女川原子力発電所第2号機 工事計画審査資料	
資料番号	02-補-E-01-0100-6-2 改4
提出年月日	2023年6月14日
【凡例】 : 前回ヒアリング資料からの変更箇所

補足-100-6-2 原子炉冷却材浄化系主配管の

要目表記載変更について

東北電力株式会社

添付資料 2: 原子炉冷却材浄化系の系統図 (今回変更認可申請資料)

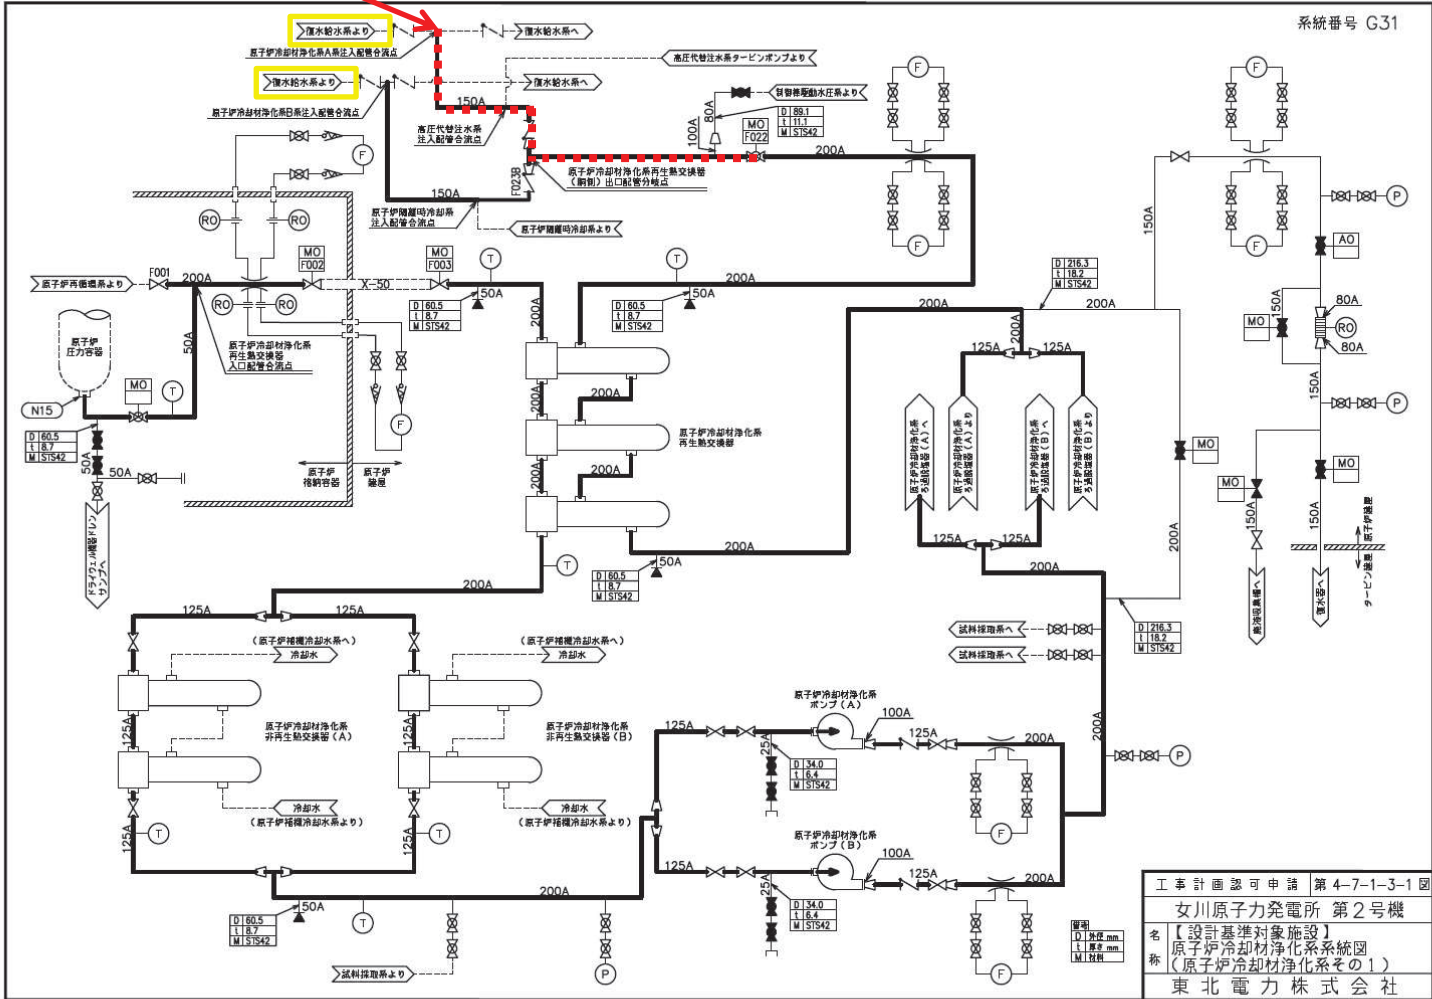
原子炉冷却材浄化系 主配管（G31-F022～高圧代替注水系注入配管合流点）（高圧代替注水系注入配管合流点～原子炉冷却材浄化系 A 系注入配管合流点）について、配管の一部を曲げ管からエルボ材に変更することが要目表に適切に記載されていなかったことから要目表の記載の変更を行う。

配管の一部を曲げ管からエルボ材に変更する記載にすることによる要目表の変更箇所は以下のとおり（添付資料 1～3 参照）。

女川原子力発電所第2号機 設計及び工事計画の変更認可申請 変更前後比較表
 (原子炉冷却系統施設に係る機器の配置を明示した図面及び系統図)

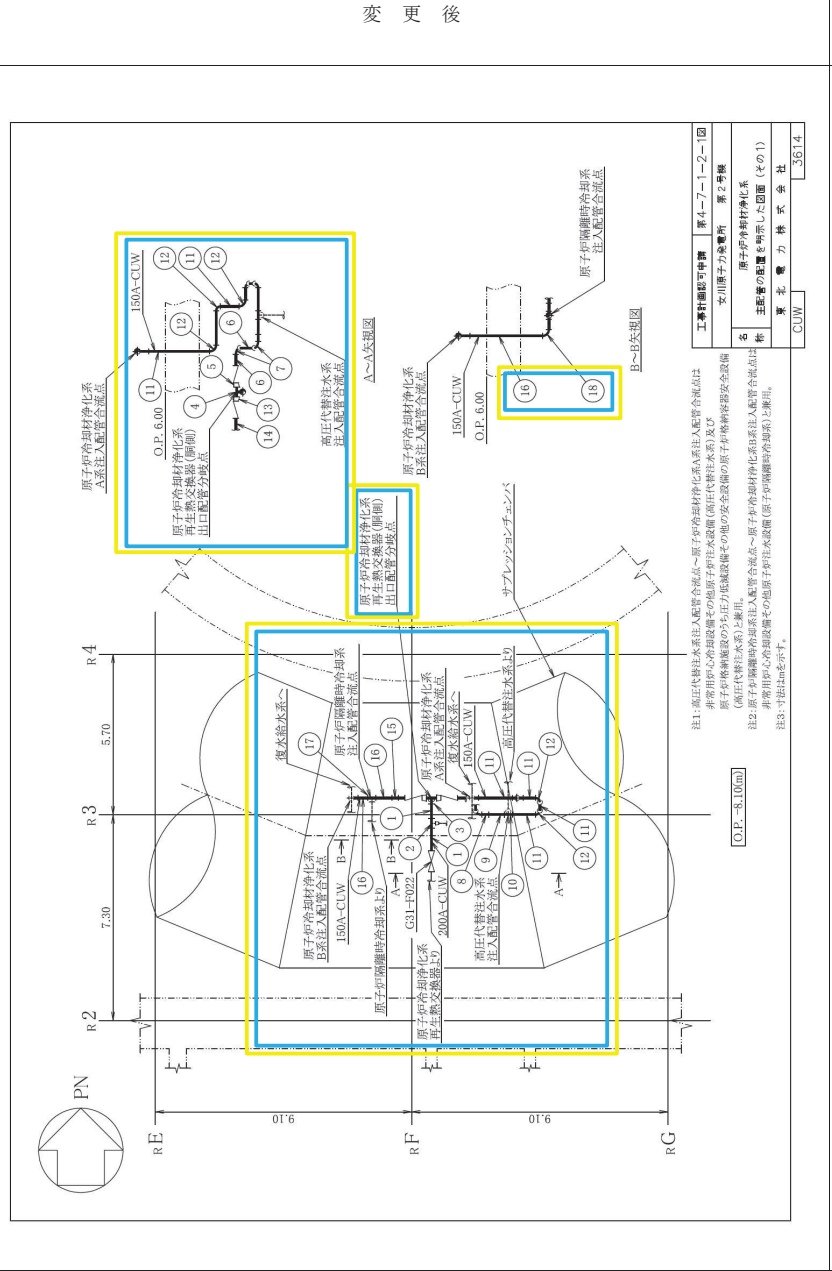
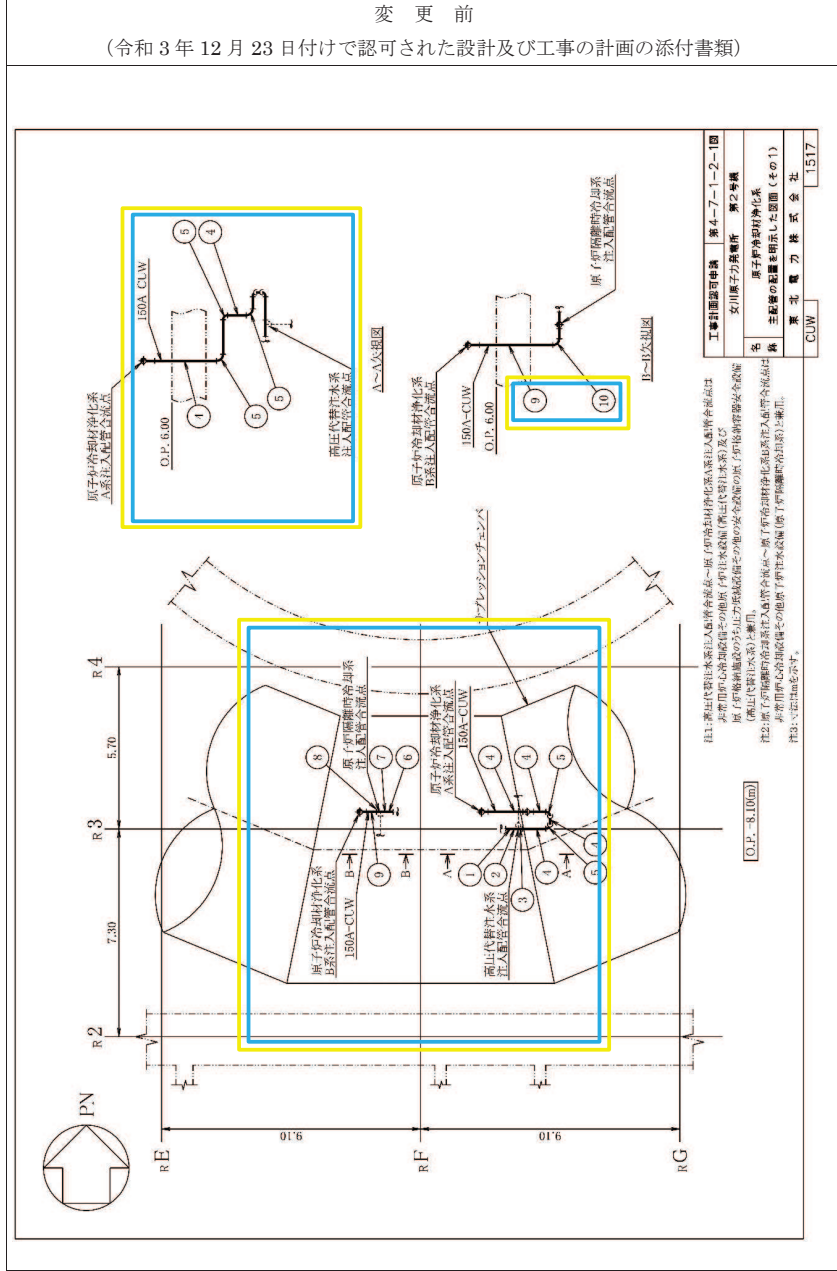
「G31-F022～高圧代替注水系注入配管合流点」のエルボは、変更前には記載されていなかったが、原子炉冷却材浄化系主配管の要目表の記載の変更に伴い要目表の変更後にエルボを新設することを記載したことにより、当該エルボを追加する必要があることから、変更後の管No.⑦として記載を追加する。

なお、「高圧代替注水系注入配管合流点～原子炉冷却材浄化系A系注入配管合流点」のエルボについては、既認可の設計及び工事の計画に添付した図面に既に記載していたことから、当該エルボの追加はない。

また、一部細線となっていた主経路を太線表記し、当該配管図内で主配管の範囲(G31-F022～高圧代替注水系入口配管合流点)が確認できるように主経路の太線表記を追加し、これに伴う管番号の割り振りの変更を行う。

別紙 3-5 図 原子炉冷却材浄化系主配管の配置図(その1) (既認可)

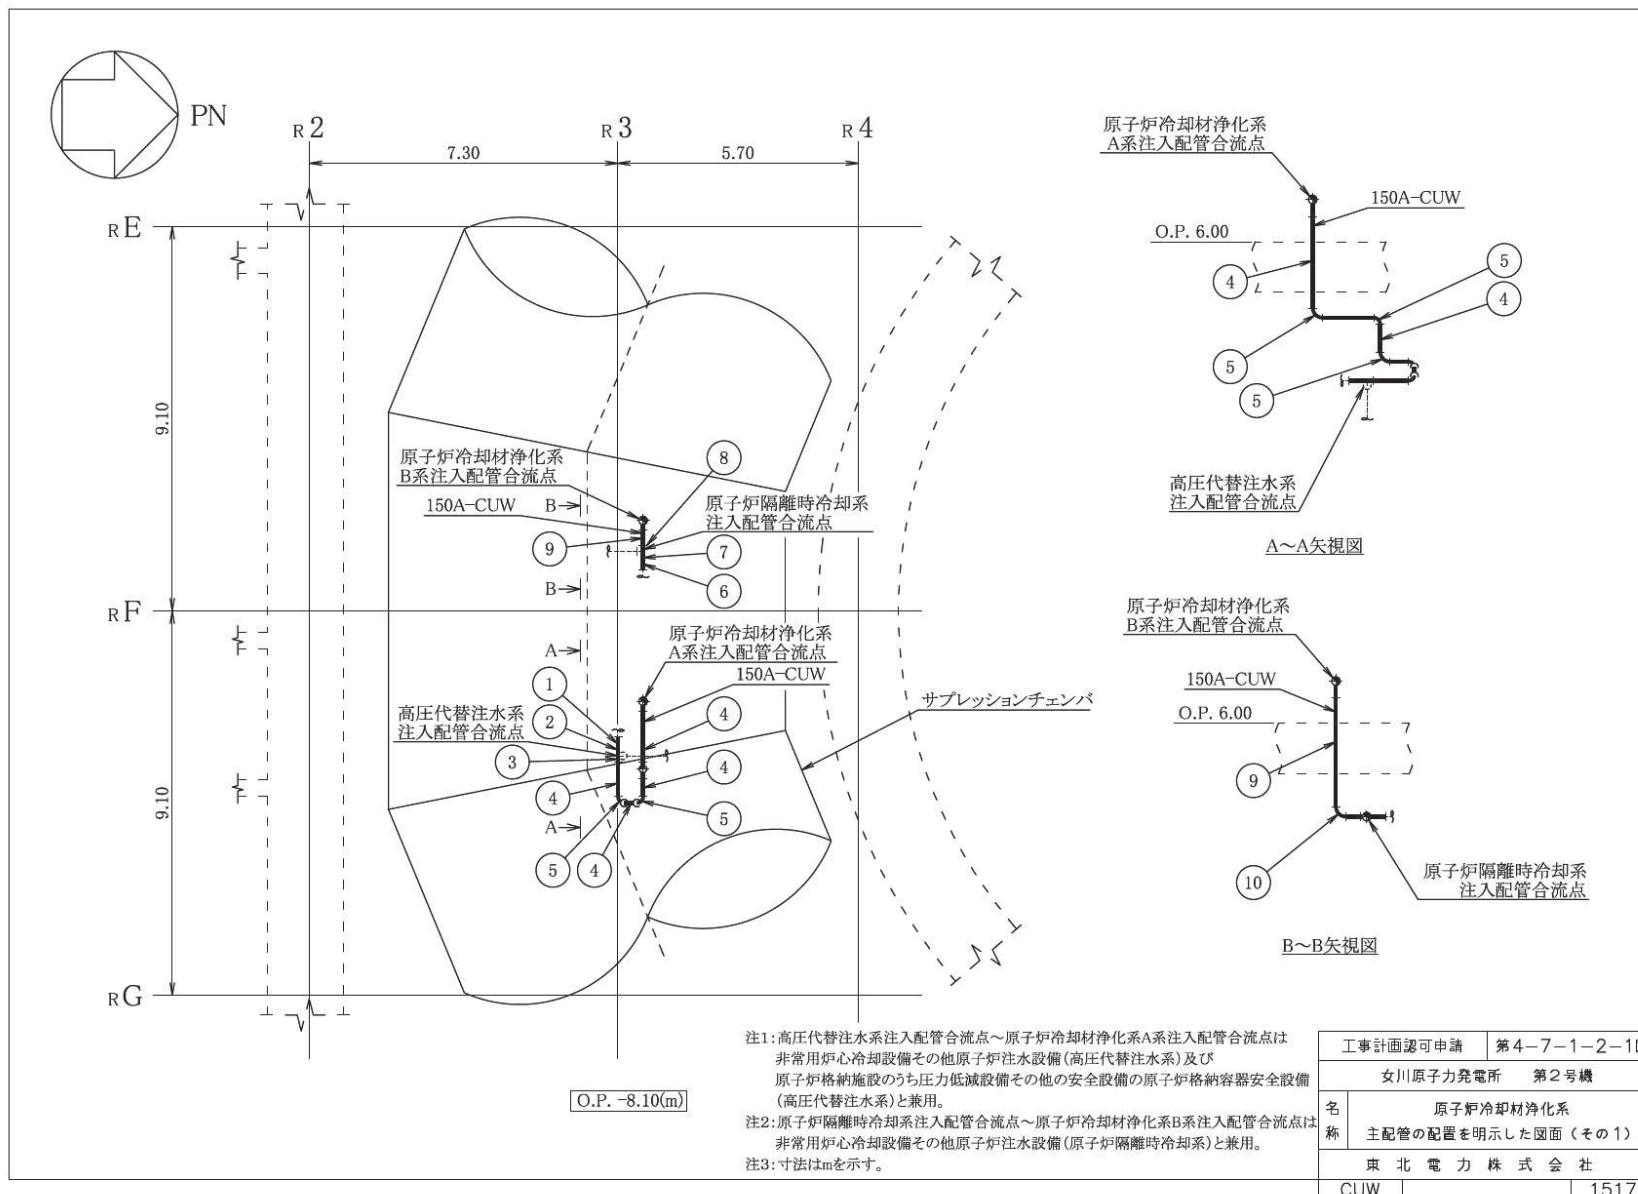
また、別紙 3-5 図、別紙 3-6 図に示すように、「高压代替注水系注入配管合流点～原子炉冷却材浄化系 A 系注入配管合流点」については、既認可の主配管の配置を明示した図面（配置図）にエルボとして既に記載していたことから、既認可時からエルボとして記載していることが確認できる。

工事計画認可申請	第8-3-3-1-2-2図
女川原子力発電所 第2号機	
名称	T46-F001A,B 構造図
東北電力株式会社

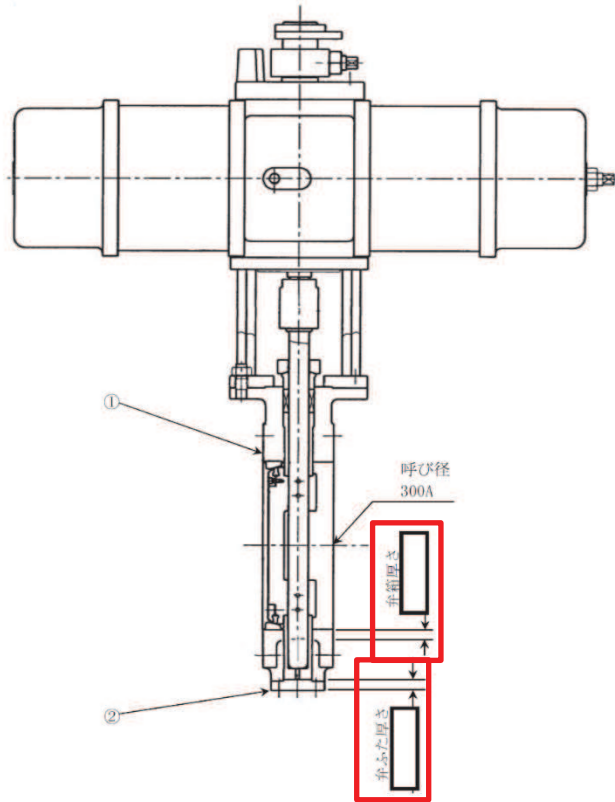
非常用ガス処理系主要弁（T46-F001A, B 及び T46-F003A, B）について、要目表に弁箱厚さが公称値で記載されていたことから、他の主要弁と記載の整合を図るため要目表の弁箱厚さについて腐食代を考慮した寸法（設計確認値）へ記載を変更する。

非常用ガス処理系主要弁（T46-F001A, B, T46-F003A, B）の弁箱厚さについて、腐食代を考慮した寸法（設計確認値）へ記載を変更する。なお、弁ふた厚さ及び弁ふた材料の記載がなかったことから記載を適正化する。

弁箱厚さについて公称値で記載されていたことから他の主要弁との記載の整合を図るため腐食代を考慮した寸法（設計確認値）へ記載を変更する必要がある。

なお、弁ふた厚さ及び弁ふた材料の記載がなかったことから他の主要弁との記載の整合を図るため記載を適正化する必要がある。
